LETNA
M. Jean-Christophe Châtel
Boulevard de l'Espérance
14123 CORMELLES-LE-ROYAL

Référence dossier : CA/CL – 2021 – 14 – 476

Objet : Eléments de réponse au courrier de non recevabilité du 15-07-2021 ; demande d'enregistrement du 11-02-2020.

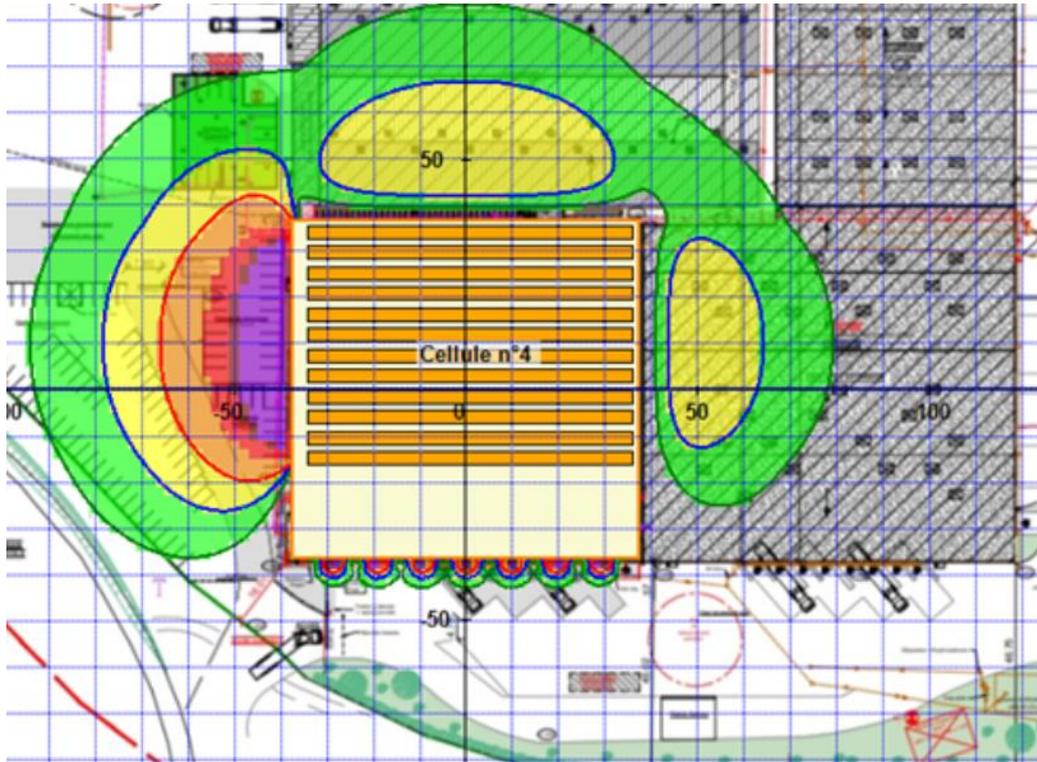
L'étude FLUMilog jointe a bien été réalisée avec les caractéristiques techniques et structurales de la cellule 4. De façon à modéliser les différents sens de stockages en rack et les différentes hauteurs de la cellule, nous avons modélisé 3 cellules « fictives » (4-1, 4-2 et 4-3) séparées par des parois REI1 (comme préconisé par la méthode FLUMilog). Nous avons pris uniquement les caractéristiques les plus contraignantes en terme de risque incendie, ainsi les hauteurs de stockage et le volume de stockage se trouvent surélevés par rapport au stockage réel existant.

Cette modélisation avec des parois fictives, crée des cellules étroites et peu larges. Cette configuration (se voulant le plus proche de la réalité) conduit à l'obtention de résultats de modélisations incohérents. En effet l'algorithme du logiciel FLUMilog présente des lacunes lorsque l'on crée des parois fictives. Dans ce cas-là, le logiciel fait démarrer des feux successivement dans les cellules (4-2, 4-3, 4-1) ce qui conduit à une puissance d'incendie importante dans des petits espaces avec des propagations entres cellules.

Afin, de contourner le biais de ce logiciel, nous avons refait une nouvelle modélisation incendie pour la cellule 4 en considérant seulement une seule et unique cellule d'une hauteur identique sur toute la cellule (hauteur la plus haute de la cellule soit 12,3m => hypothèse majorante) et des conditions de stockages majorantes (12 doubles rack sur toute la longueur et une hauteur de stockage de 10,3 m).

Le résultat de cette nouvelle modélisation est bien différent. Il n'y a pas d'effets dominos vers les autres cellules (effets dominos à partir des flux à 8 kW/m², à partir des flux en orange). Il y a juste des effets à l'Ouest vers le parking.
